„Výstavba Janáčkova kulturního centra v Brně“

VYSVĚTLENÍ, ZMĚNA NEBO DOPLNĚNÍ ZADÁVACÍ DOKUMENTACE

Vysvětlení zadávací dokumentace č. 1 ze dne 4. 7. 2023

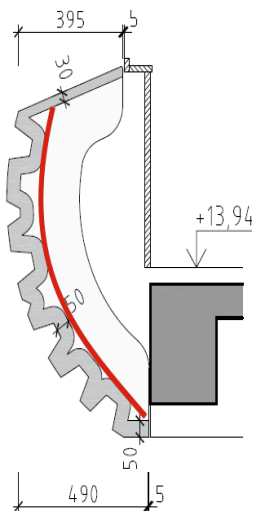
Je možné realizovat betonové skořepiny, u kterých je předpokládáno využití 3D tisku betonu, alternativně také jinou technologií?

U betonových předprsní balkonů se ukázaly technické limity, zejména co se týče rubové strany výrobku a dodržení předepsané tloušťky (viz odpověď č. 4). Jiná technologická alternativa tedy není známa (a proto není ani připuštěna).

D.1.1806b obsahuje pro Z40 detail (viz obr)

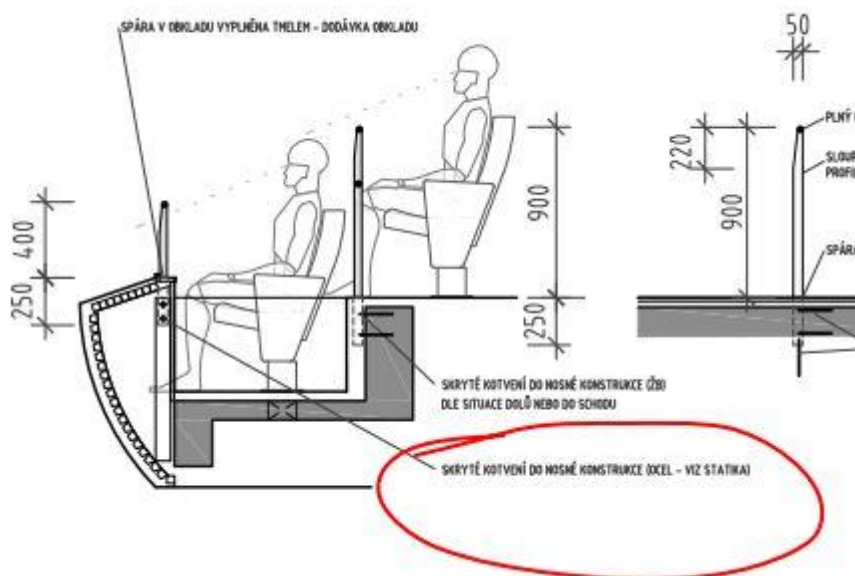
Žádáme o vysvětlení, kde je v rámci „OCEL STATIKA“ vykázána uvedená „NOSNÁ KONSTRUKCE“

Zadavatel uvádí, že ocelová konstrukce je vykázána ve výkresech tvarů pro 3, 4 a 5.NP (*D.1.2.A.11, D.1.2.A.13 a D.1.2.A.15*) – viz. schéma kotvení akustických panelů nad rozpiskou.

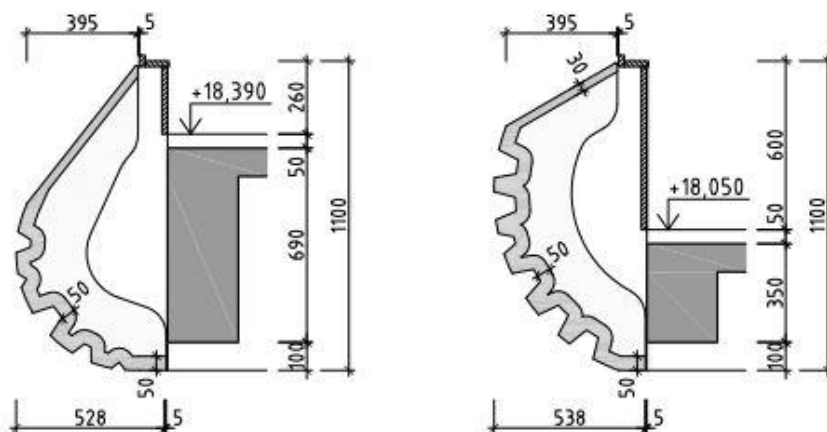
Text položky odkazuje na D11806a, nicméně popis zde není už vůbec žádný. Žádáme o grafickou přílohu prvku nebo potvrzení, že se jedná v obou případech o prvek dle D11634.

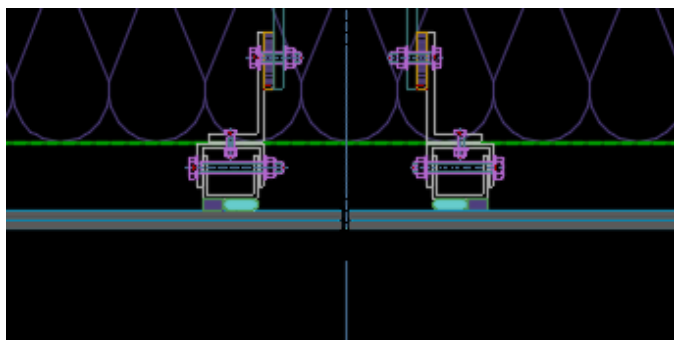
bude počítat s přirozeným odvětráním dutiny přes otvory ve spodním vodor. profilu kastlového okna a v plechovém krytu vedle motoru žaluzie (viz. 2x obr. níže).

Analýza definuje četnosti / rozměry perforací a jedná se o placenou službu poskytovanou specialisty.

Teplota v dutině nesmí překročit max. provozní teplotu:

- motoru žaluzie v dutině,
- motorů vnitřního otevíravo-sklopného křídla,
- motorů vnějšího ven výklopného křídla.
